改善箇所説明図

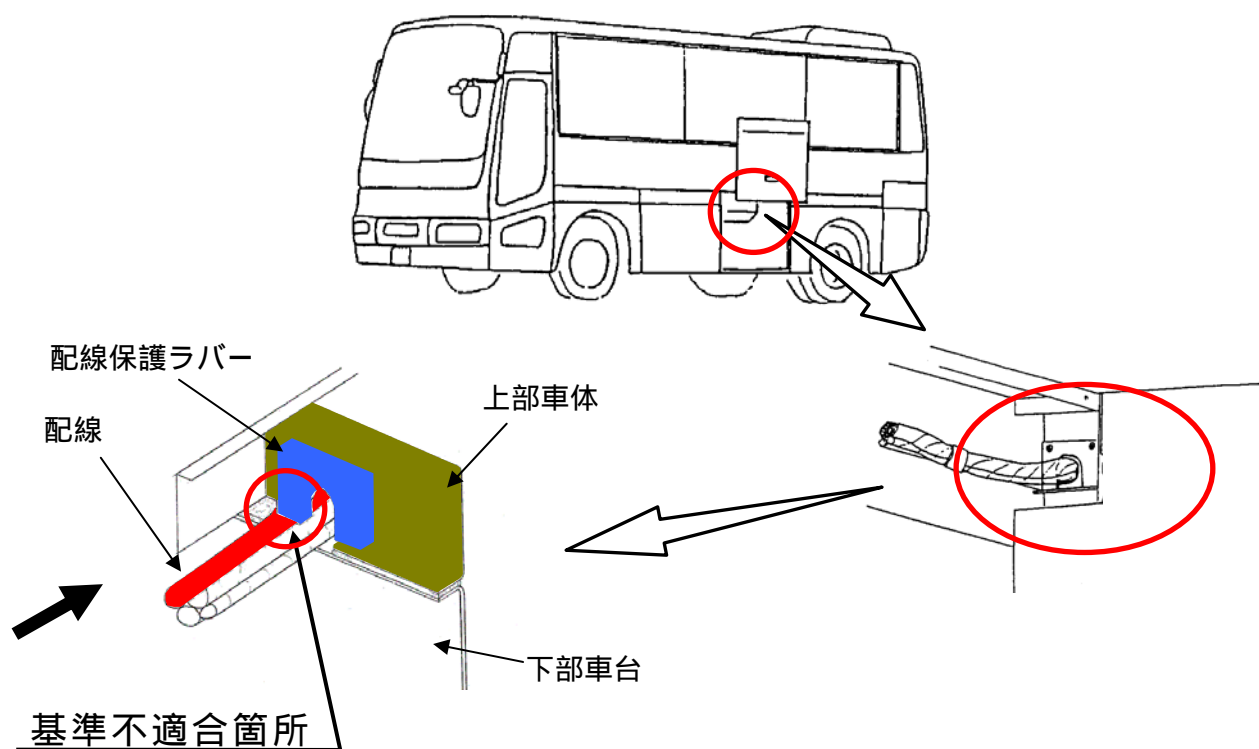
車両中央部の電気配線の組付けが不適切なものがあるため、配線が車体に挟まれているものがある。そのため、そのままの状態で使用を続けると、走行中の車体の振動により、当該配線の被覆が損傷、短絡し、最悪の場合、配線が焼損し、走行不能に至るおそれがある。

全車両、当該配線を点検、挟まれているもの及び損傷のあるものは、配線を補修する。
